# VYSVĚTLENÍ ZADÁVACÍ DOKUMENTACE č. 3

***„Zateplení bytových domů na náměstí Budovatelů,  
Sokolov, bytové domy č. p. 1421 – 28,  
etapa č. 1: etapa č. 1: čelní fasáda bytových domů  
č. p. 1423 - 1426“***

0.07

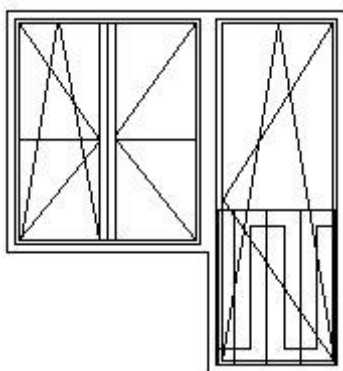
2) V Zadávací dokumentaci je jen obecný požadavek, že měněná okna mají být otvíravé sklápěcí, není však nikde vyznačeno konkrétní požadavky pro jednotlivá křídla oken. Žádáme o doplnění znázornění otvírání a sklápění na schématech oken ve Výpisu oken a dveří.

Zadavatel doplňuje požadavek na konkrétní otevírání a sklápění jednotlivých okenních křídel:
